Warszawa, dnia 10-02-2014r.

ZTM-NPZ-NPZ1-2210- 151 -1-14/ASZ

### dotyczy: przetargu nieograniczonego 18/2014 na wykonanie dokumentacji projektowej drogi rowerowej przy ul. Żwirki i Wigury

Załącznik do odpowiedzi na niniejsze zapytania – Rysunek dot. przebiegu drogi rowerowej w rejonie ul. Raszyńskiej.

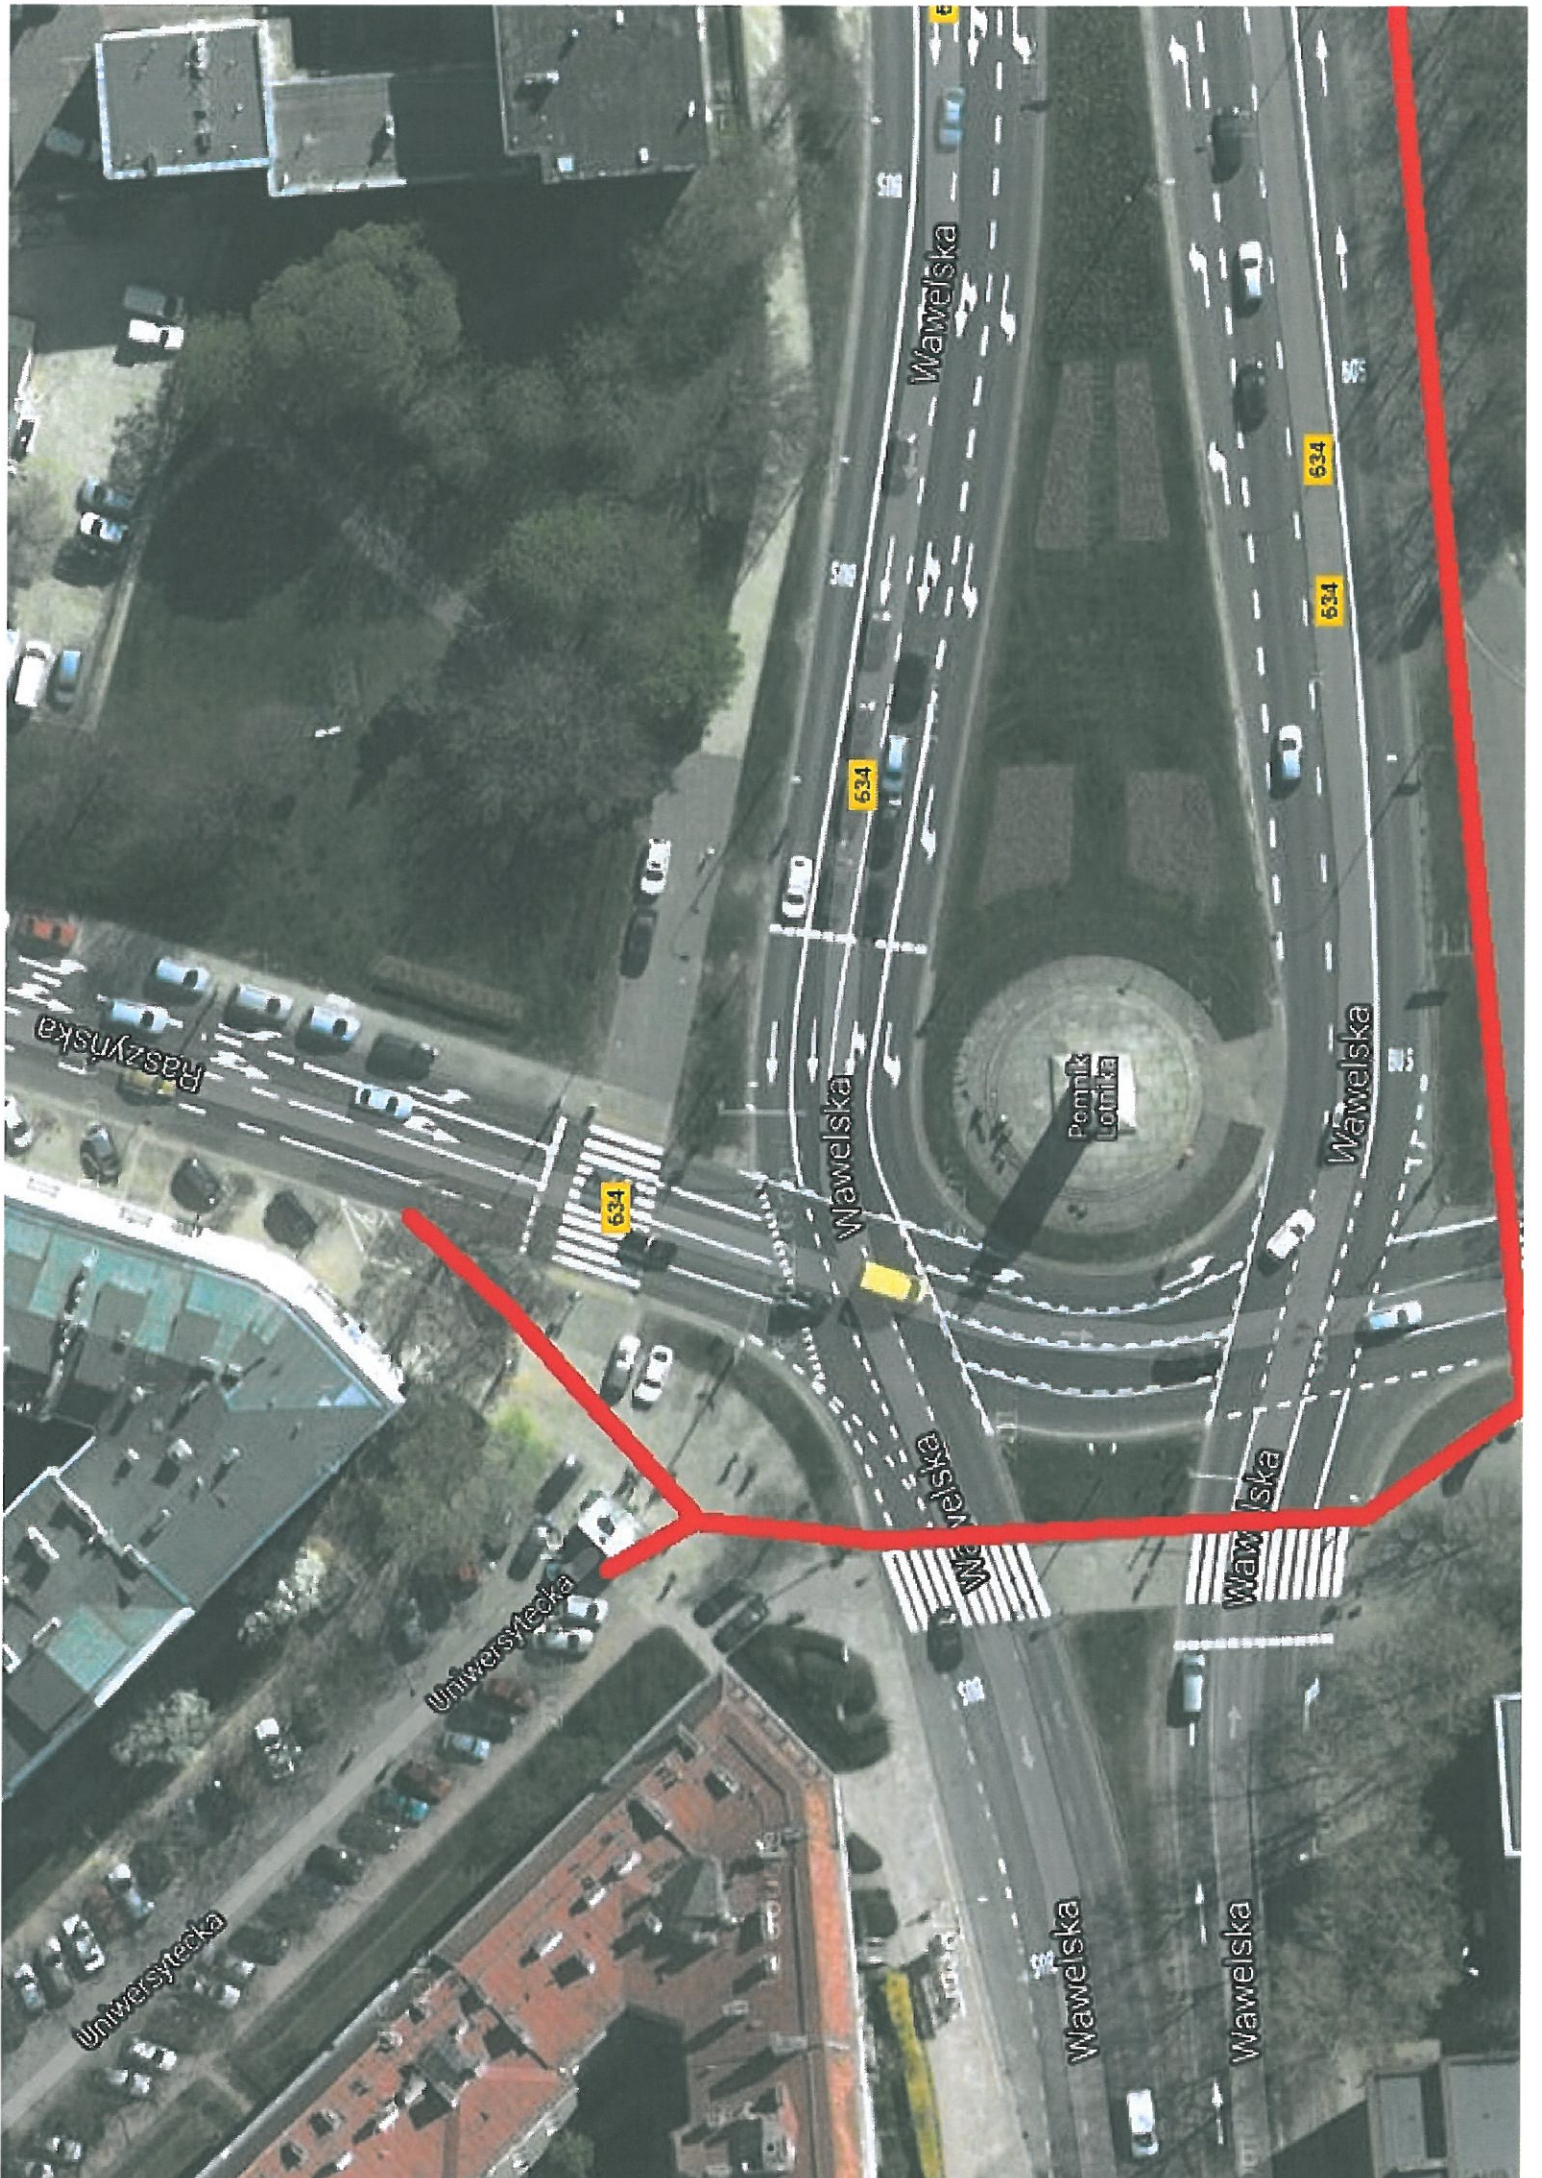
Zgodnie z zał. 1 do SIWZ – opisem przedmiotu zamówienia pkt I części 1, załącznikiem do OPZ są rysunki. Prosimy o załączenie wymienionych rysunków.

Zamawiający załącza rysunek dot. przebiegu drogi rowerowej w rejonie ul. Raszyńskiej.
